## PROJET DE PARC EOLIEN DE GUILLY

# Dossier de Demande d'Autorisation Environnementale

Mémoire en réponse à l'avis de la Mission Régionale de l'Autorité Environnementale

Cycle d'activité des chiroptères et périodes couvertes par les mesures en hauteur

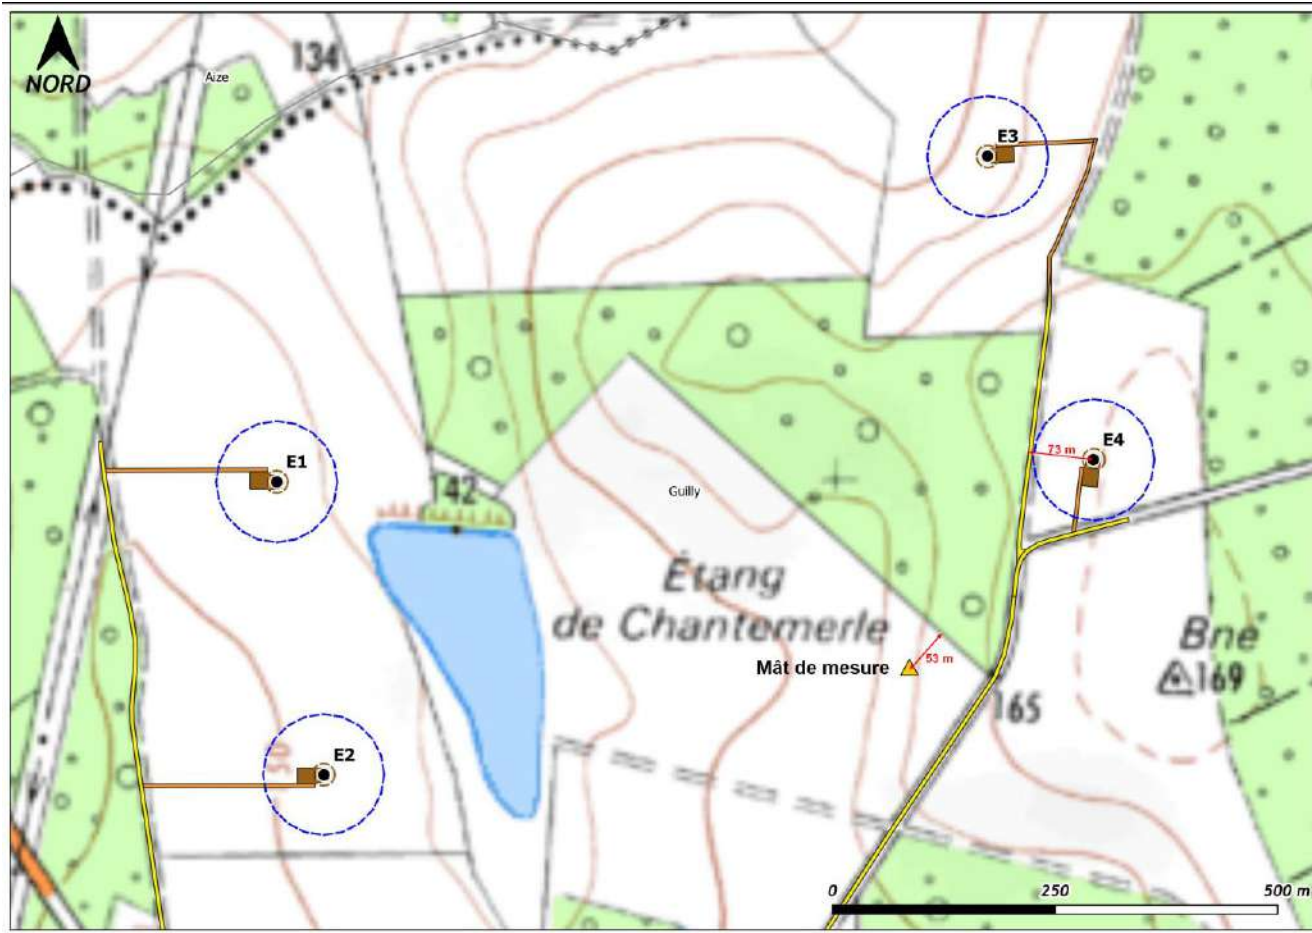
Pour les chauves-souris, l'étude au sol comme en altitude montre une activité et une diversité d'espèces (au moins 18) particulièrement importantes. Au sol, l'activité enregistrée au niveau de l'étang situé au centre de la ZIP et au niveau des lisières boisées est très forte (plusieurs centaines à milliers de contacts par nuit d'écoute), notamment en période estivale et automnale. En altitude (mât de mesure localisé en contexte de culture), malgré les problèmes techniques ne permettant pas une analyse sur la durée complète d'enregistrement (absence de données sur fin septembre-début octobre), l'activité constatée est également forte (moyenne annuelle de 53 contacts par nuit, avec des moyennes en août à 90 contacts/nuit, 82 en juillet, 72 en septembre). De plus, l'essentiel de l'activité est enregistré pour la Noctule commune avec près de 10 000 contacts sur l'ensemble de la saison d'enregistrement, soit 63,7 % de l'activité globale en altitude, tant l'été que l'automne. Ceci est à mettre en lien avec la présence à proximité immédiate d'une colonie estivale de Noctule commune. L'enjeu est jugé fort à modéré selon les espèces (fort pour la Noctule commune) et les secteurs.

En ce qui concerne l'étude de l'activité des chiroptères en altitude, le porteur de projet tient à rappeler que les problèmes techniques liés aux enregistrements entre fin septembre et début octobre sont à contrebalancer avec le nombre d'enregistrements totaux réalisés sur cette même période au cours des deux années de suivi.

En premier lieu, notons que selon les lignes directrices européennes EUROBATS, l'étude de l'activité en hauteur des chauves-souris s'effectue « si possible pendant tout leur cycle d'activité, ou du moins aux périodes-clés de l'année », soit durant la période printanière, estivale et automnale. Pour le projet de Guilly, l'activité a ainsi été étudiée en suivant le cycle biologique des chiroptères, intimement lié aux saisons et aux conditions météorologiques. Pour la moitié nord de la France, l'activité s'étale de la mi-mars (début du transit des gîtes d'hibernation vers les gîtes de mise-bas ; migration) à la fin octobre (transit des gîtes de mise-bas vers les gîtes d'hibernation ou/et les gîtes de regroupement automnal ; migration).

Ainsi, alors même que les lignes directrices européennes et le protocole national du SFPEM\* préconisent d'effectuer des écoutes en hauteur sur les périodes majeures d'activité du cycle biologique pour ce cortège d'espèces, soit 8 mois, les enregistrements ont ici couvert une période de 16 mois (du 8 juillet 2020 au 26 octobre 2021). Au total, ce sont 35 jours d'enregistrements qui ont été comptabilisés sur les mois de septembre (2020 et 2021 confondus), et le même nombre de jours d'enregistrements, 35 au total, pour les mois d'octobre 2020 et 2021 ; couvrant ainsi dans chaque cas une durée de plus d'un mois. Les nombres de jours d'enregistrement par mois toutes années confondues (2020 et 2021) sont repris dans le tableau suivant :

Les inventaires acoustiques effectués en hauteur pour le projet de parc de Guilly respectent, et vont même au-delà, des préconisations européennes et françaises pour les mesures d'activité. Ils permettent de couvrir l'ensemble du cycle biologique de ce cortège, et d'évaluer ainsi les enjeux du site.

Localisation et calculs des distances entre le jeune boisement avec l'éolienne 4 et le mât de mesure

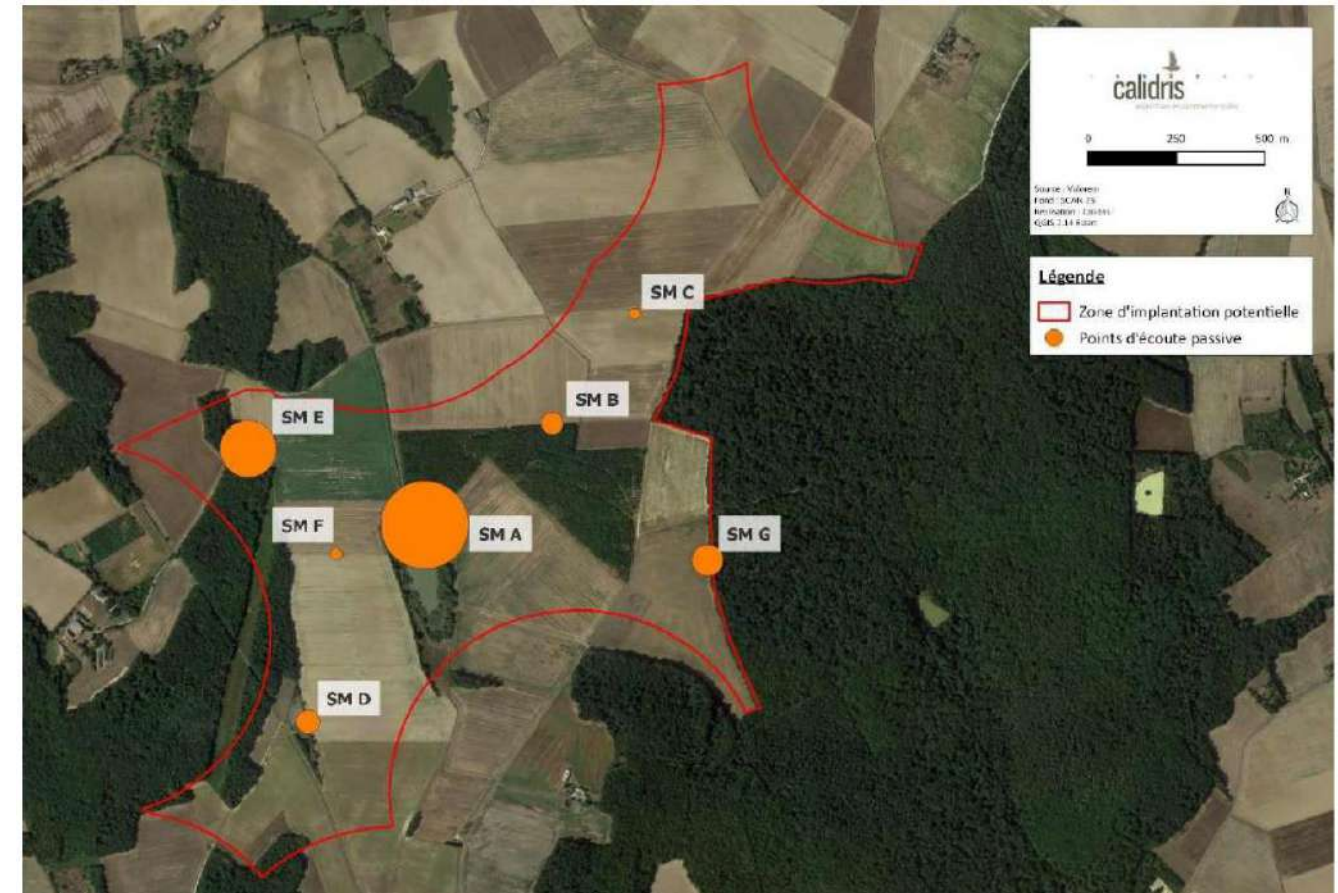
Concernant la localisation du mât de mesure de vent, ayant permis les mesures en hauteur pour l'activité chiroptérologique, nous pouvons noter dans l'avis de la MRAE, qu'il est stipulé « En altitude (mât de mesure localisé en contexte de culture), ... ».

Il convient de mettre en avant que ce mât de mesure, effectivement en contexte de cultures, se situe à 53 m de la lisière du jeune boisement. Ce chiffre est à mettre en corrélation avec la distance entre l'éolienne 4 et le jeune boisement dont le mât est situé à 73 m. La MRAE expose que les « jeunes plantations forestières sont localisées à proximité immédiate de l'éolienne 4 » alors que le calcul de ces distances, disponibles sur la carte en suivant, permet de bien illustrer que le mât de mesure, sur lequel les données chiroptérologiques ont été mesurées, se situent plus proches d'une lisière boisée que l'ensemble des éoliennes du projet et notamment l'éolienne 4.

Activité par points d'écoute passive (points pondérés par le nombre de contacts moyen)

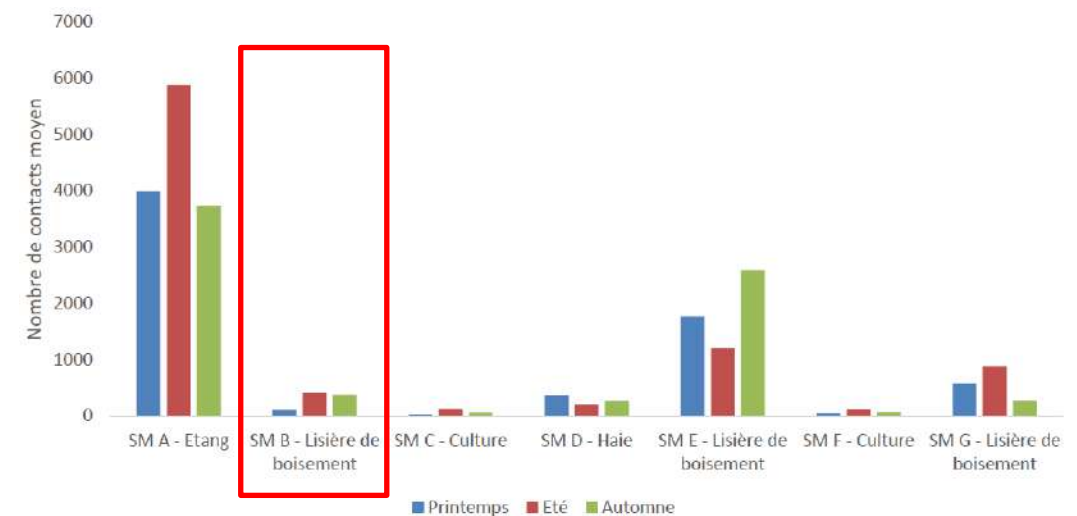
De plus, même si les compléments précisent l'intérêt moindre des jeunes plantations forestières localisées à proximité immédiate de l'éolienne E4, l'évolution, sur la durée d'exploitation du parc, de ce boisement et son intérêt potentiel pour les chauves-souris n'ont pas été analysés. Le dossier complété précise toutefois que le gabarit d'éolienne retenu, avec une garde au sol comprise entre 44 et 49 m selon les modèles, permet un éloignement entre la canopée et le bout de pale d'au moins 50 m, ce qui peut être considéré comme une mesure réductrice (et non une mesure d'évitement comme indiqué dans le dossier).

Les jeunes plantations forestières présentes à proximité de l'éolienne E4 sont constituées majoritairement de conifères, qui présentent un intérêt écologique moindre pour les chiroptères. Il est d'ailleurs stipulé en page 97 de l'étude d'impact : « Au centre de la ZIP est localisée une plantation d'arbres sur 15 hectares. Cette plantation n'a pu être prospectée car clôturée. Néanmoins, la partie ouest semble abriter des arbres caducifoliés comme le Chêne pédonculé et le Merisier (*Prunus avium*), tandis que dans la partie est des conifères y ont été plantés. ». Le secteur est du boisement se situe à proximité de l'éolienne 4.

Les écoutes passives à proximité de ce boisement (SM B) présentent un nombre de contacts moyen plus faible que les autres points d'écoute. Le boisement de résineux, en partie est, apparaît donc aujourd'hui moins favorable pour les chiroptères qu'au niveau des autres boisements.

Dès lors, le boisement central constitué de résineux sur sa partie est (SM B) apparaît aujourd'hui moins favorable que les boisements mixtes (SM E et SM G) mais restera toujours moins favorable avec la maturation des arbres compte-tenu des essences qui y sont présentes.

Synthèse des enjeux et sensibilités de l'environnement et variante 3

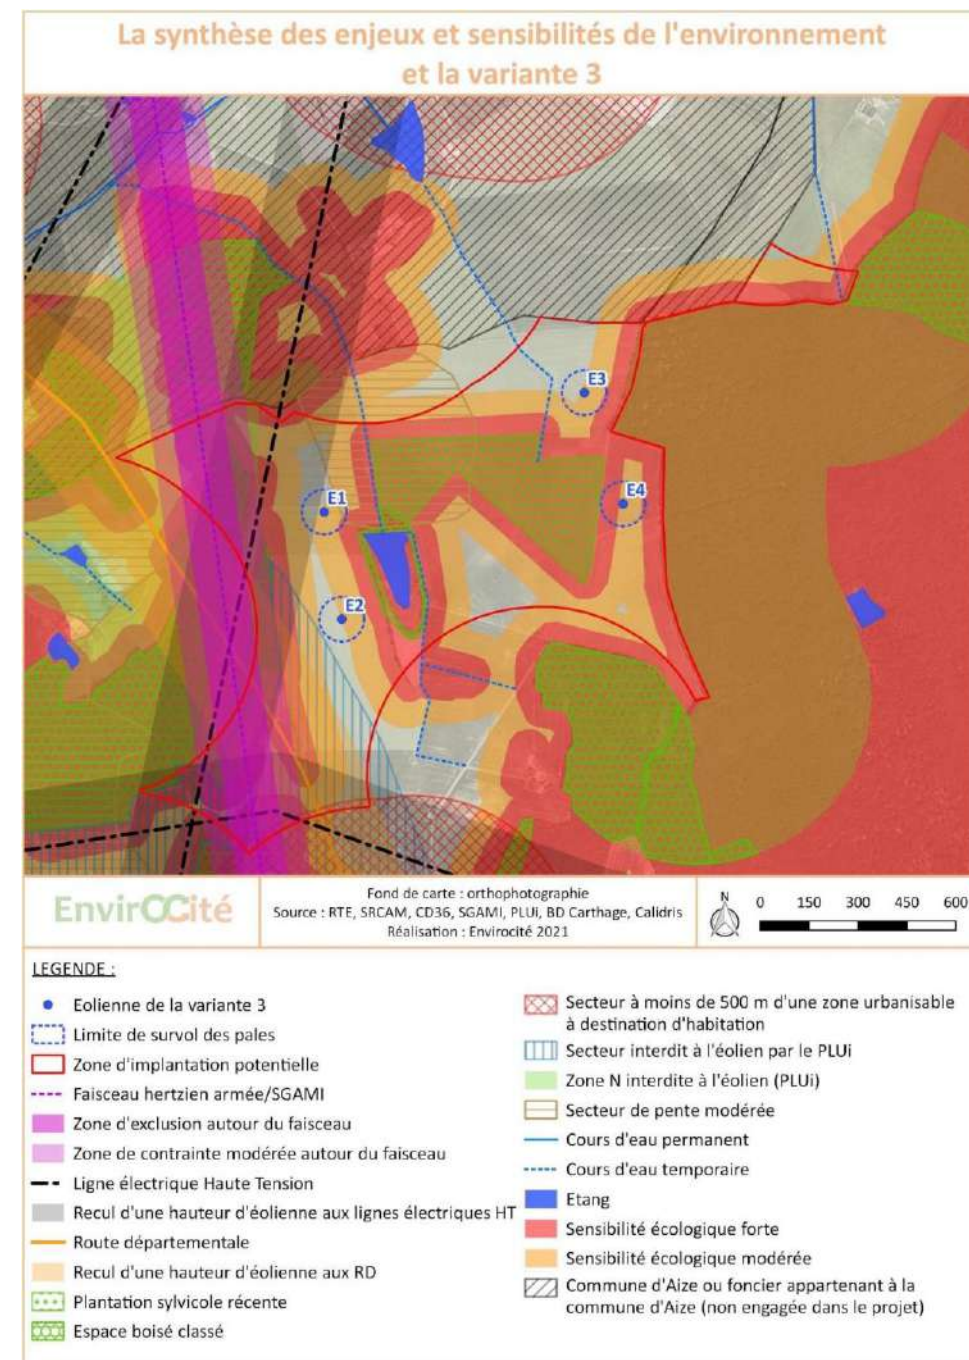
L'étude d'impact présente, en pages 336 et suivantes, trois variantes d'implantation, comprenant respectivement six, cinq et quatre éoliennes, en les comparant sur la base de critères techniques, paysagers, humains et environnementaux. La variante à quatre éoliennes est présentée comme la mieux adaptée aux sensibilités du site. Mais l'étude n'explique pas pourquoi la partie nord-est de la zone d'implantation potentielle, de sensibilité nettement moindre sur l'ensemble des thématiques, n'a fait l'objet d'aucune variante d'implantation. Les raisons de ce choix, mieux explicitées dans les compléments apportés, restent uniquement liées à l'opportunité foncière ou aux limites communales et n'intègre pas les enjeux environnementaux dans une logique d'évitement et de réduction.

Ainsi la variante retenue apparaît ne pas intégrer suffisamment la notion d'évitement notamment concernant les enjeux en matière de biodiversité et de paysage.

**L'autorité environnementale recommande de reprendre la démarche ERC en veillant à intégrer la notion d'évitement qui apparaît en l'état trop rapidement écartée. Des implantations des éoliennes à au moins 200 m des zones attractives pour les chiroptères devront être privilégiées.**

Le pétitionnaire aurait pu faire le choix durant la phase d'étude de faisabilité de retirer la partie de zone d'étude sur Aize, avec le foncier lui appartenant sur Guilly. Les cartes ci-après permettent d'illustrer les évolutions que cela aurait engendré et montrent que l'interrogation de la MRAE sur l'implantation sur la zone au Nord-est n'aurait pas eu lieu.

Dès lors, cette seconde carte permet de mieux percevoir la zone d'étude sur lequel le pétitionnaire et les bureaux d'étude ont travaillé pour les variantes d'implantation. Sur la partie environnementale, on peut constater que le pétitionnaire s'est efforcé de s'éloigner des zones à sensibilité écologique forte ou modérée. En effet, les éoliennes 1, 2 et 3 sont en limite de zones de sensibilité modérée. Pour l'éolienne 4, le choix a été fait de se rapprocher du jeune boisement pour les raisons évoquées précédemment dans ce mémoire en réponse. Dès lors, on peut mieux appréhender que le pétitionnaire ait recherché l'évitement en premier lieu.
